RÉVISION GÉNÉRALE DU PLAN LOCAL D'URBANISME D'ORNON

Annexe des modifications apportées à la suite des avis émis
par les personnes publiques associées, à l'enquête
publique, aux remarques du commissaire enquêteur et à la
correction d'erreurs matérielles

Alpicité
Urbanisme, Paysage,
Environnement

Figure 5: Enjeux liés aux risques naturels : source : dossier - Nota : Le niveau d'enjeu au droit du Haut du Col est lui cartographié en enjeu faible Carte page 457 Rapport de présentation.

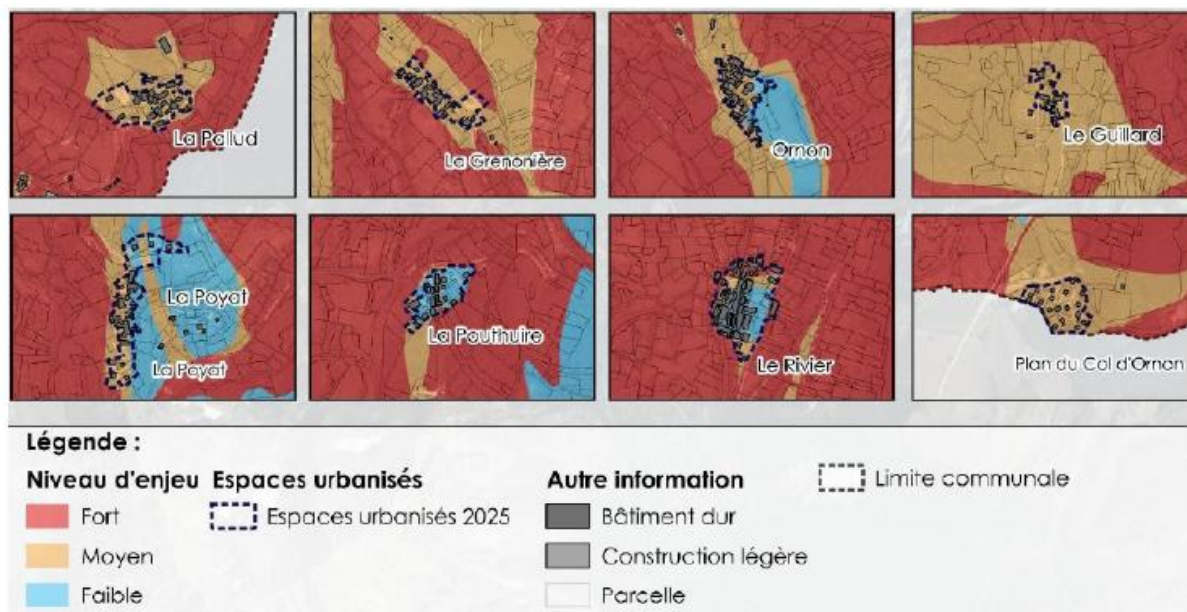
La commune est couverte par une cartographie des aléas et zonage de risques réalisé par le service de restauration des terrains de montagne (RTM) en juin 2016. Pour le Plan du Col, sur les 0,8 ha en zone AUt, seul 0,6 ha est réellement mobilisable au regard de la présence des risques naturels qui ont été pris en compte dans l'aménagement de la zone. La hausse de fréquentation induite par le projet dans les secteurs occupés par le Stecal et ses environs, justifie d'étendre l'analyse de risques à ce périmètre.

L'Autorité environnementale recommande de compléter l'analyse des risques naturels existant sur les secteurs du Stecal et de ses environs.

Le RTM indique qu'il n'y a aucun aléa naturel sur la zone Nse. C'est une bute topographique. Cela sera indiqué dans le rapport de présentation.
